改善箇所説明図

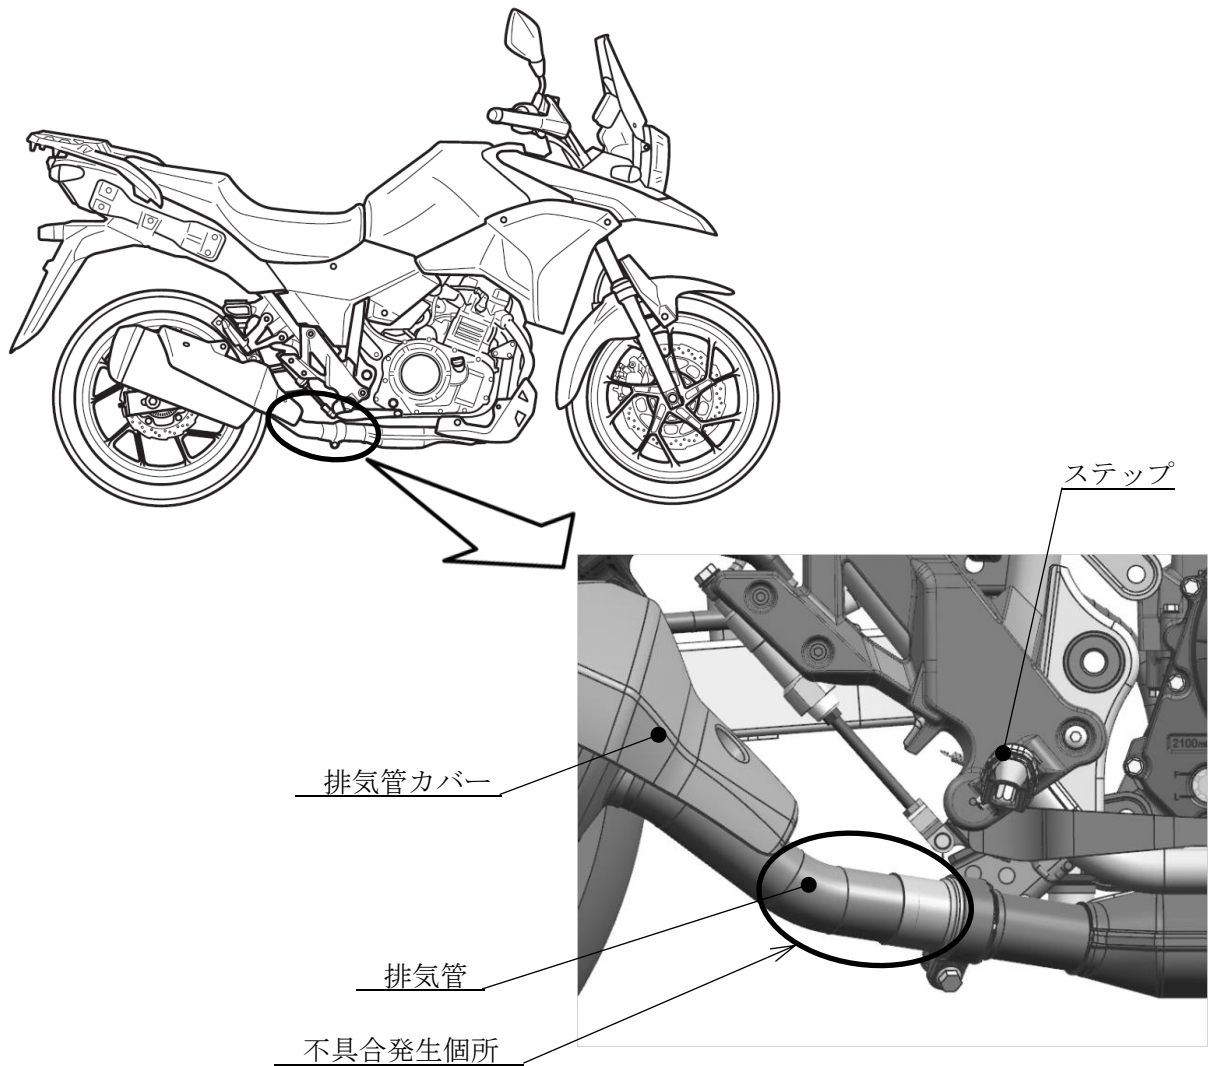
車体右側に配置している排気管において、排気管カバーの形状が不適切なため、停車時に足をステップから外した際、排気管に衣類が接触することがある。そのため、衣類が損傷し、最悪の場合、下肢を火傷するおそれがある。

[改善後]

対策品のカバー

全車両、排気管に対策品のカバーを追加する。
